改善箇所説明図

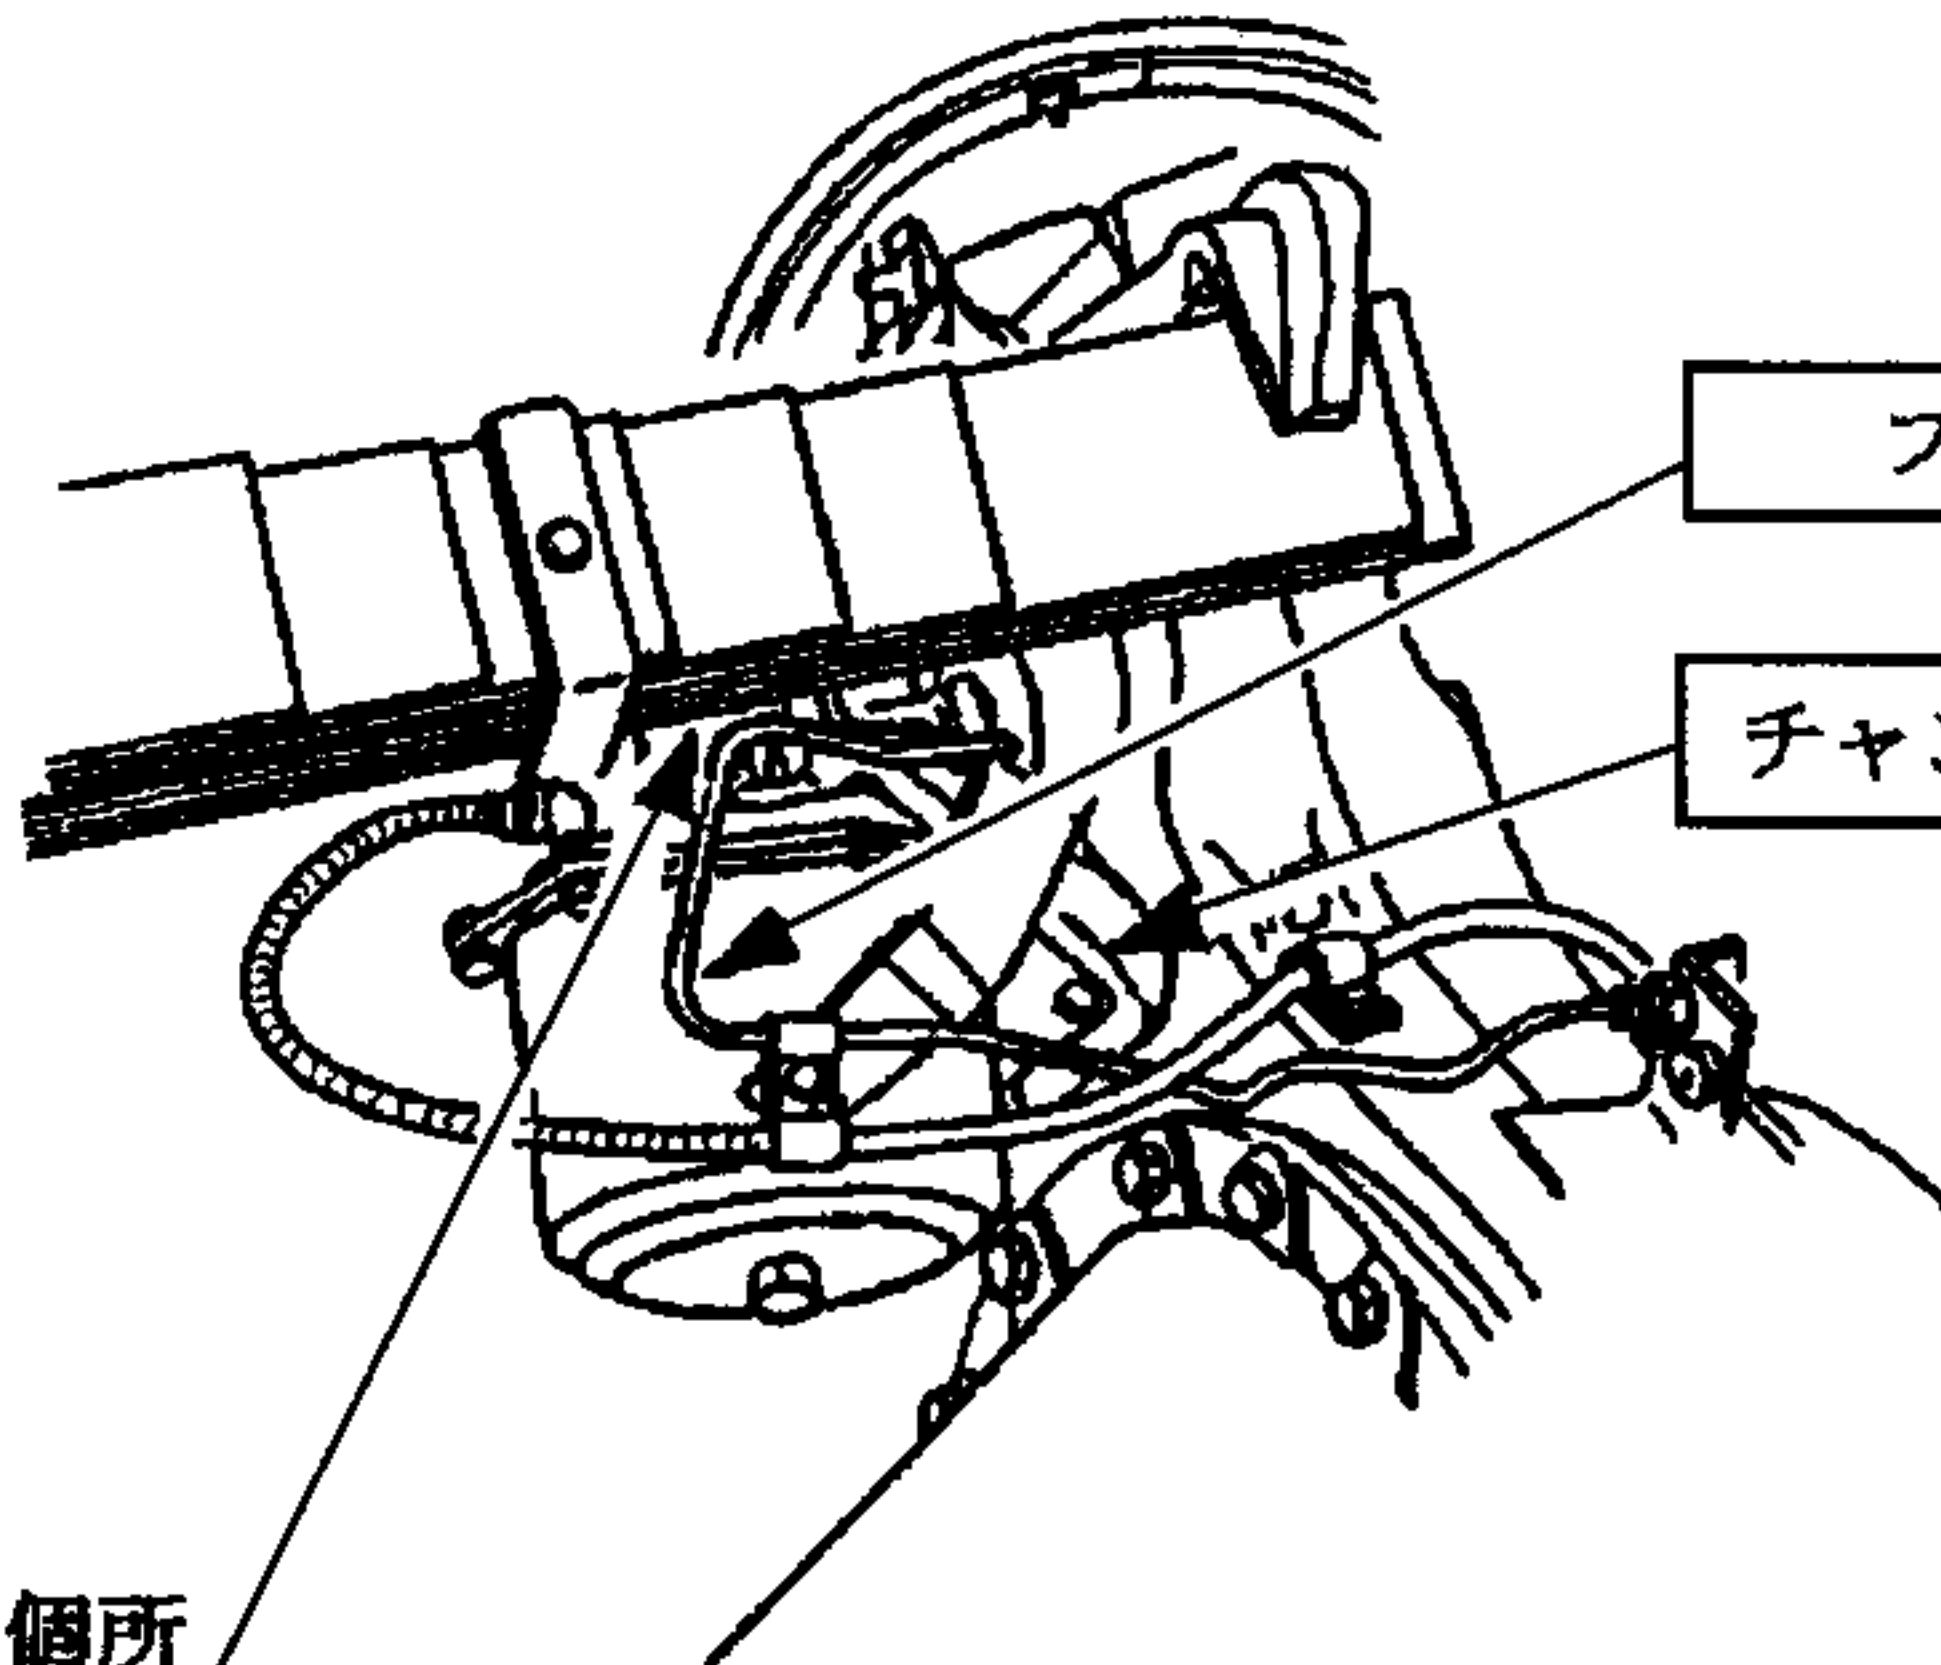
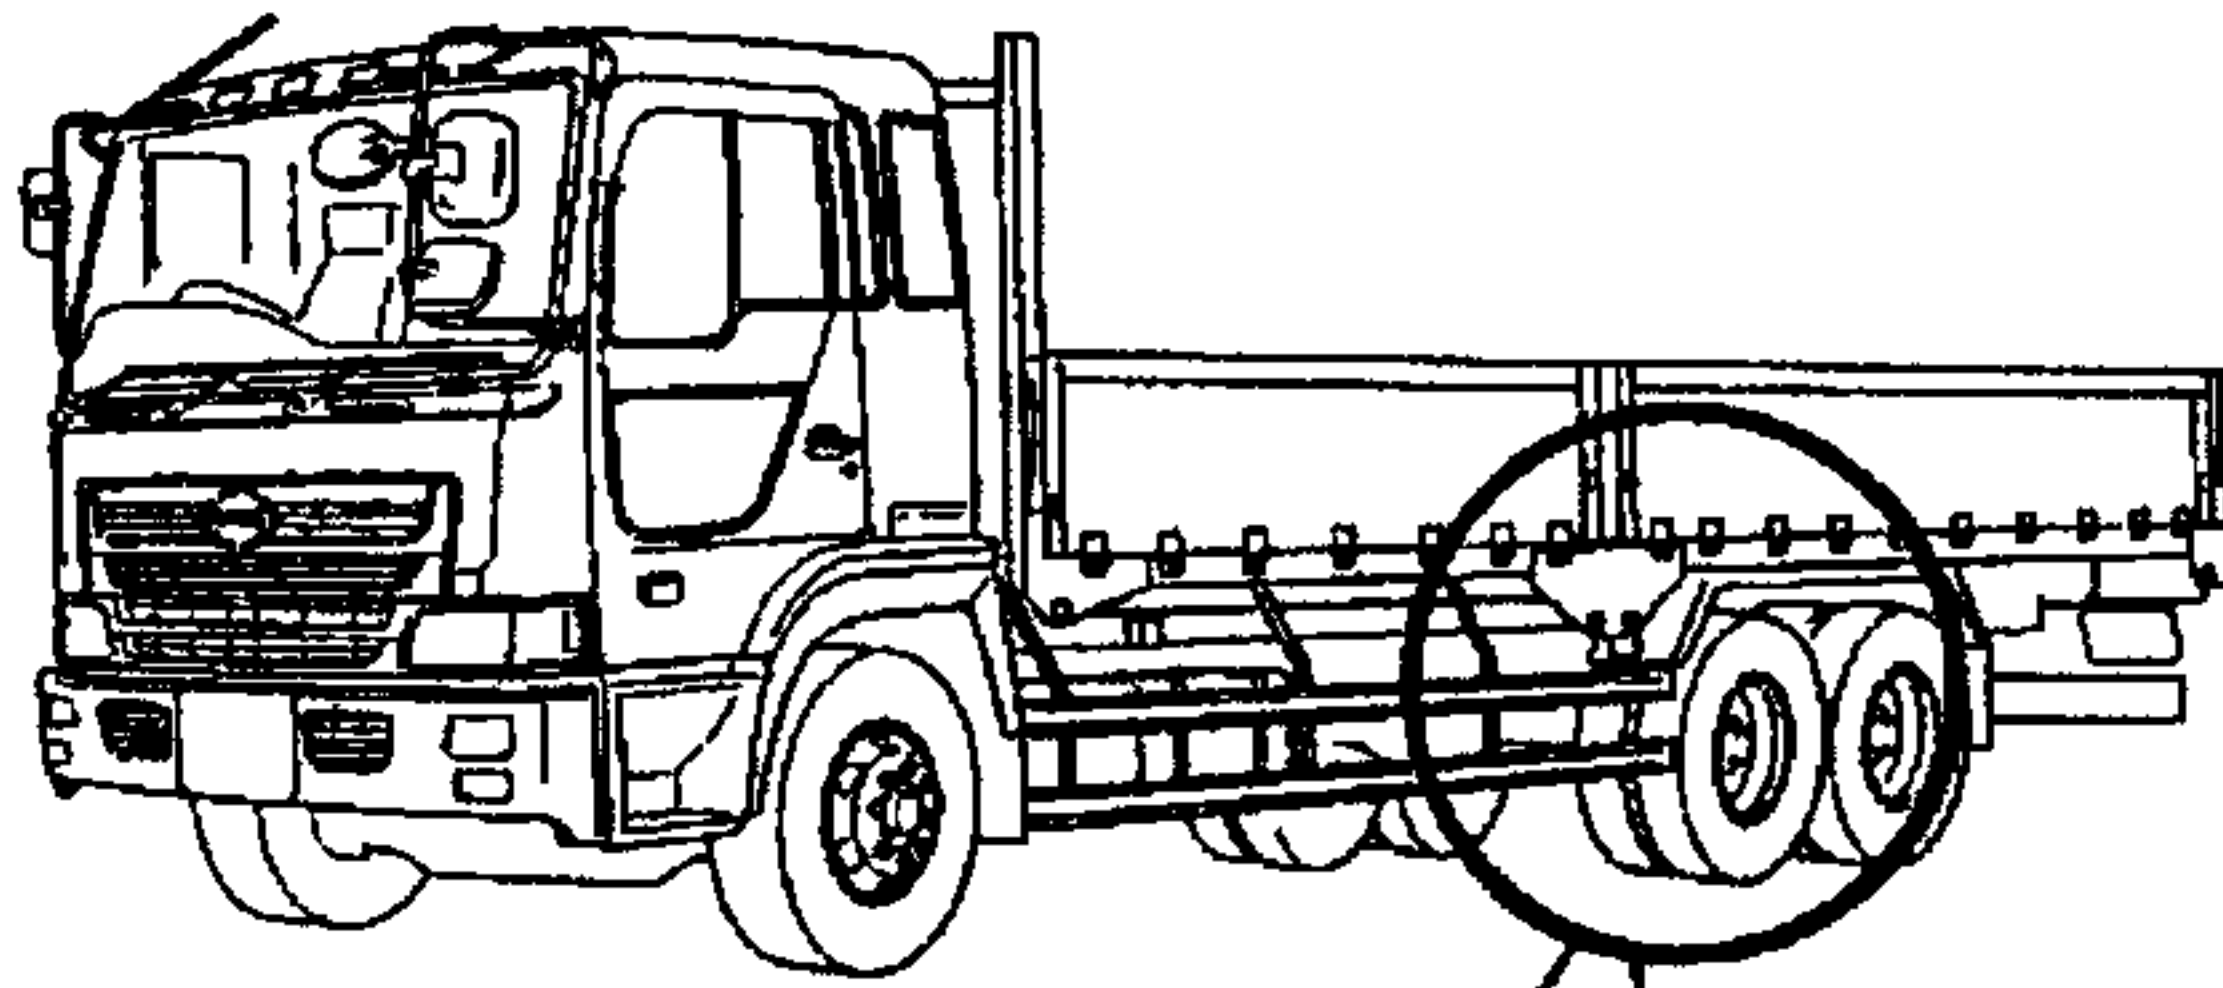
基準不適合発生箇所

制動装置において、ブレーキパイプとリーフスプリングの隙間が不適切なため、当該ブレーキパイプがリーフスプリングと接触して表面に傷がつき、表面メッキが剥がれて使用過程において腐蝕し、最悪の場合、ブレーキ液が漏れて制動力が低下するおそれがある。

改善の内容

全車両、ブレーキパイプとブレーキチャンバーブラケットを対策品と交換する。

識別：ネームプレートの右上ビス頭部に黄色ペイントを塗布する。
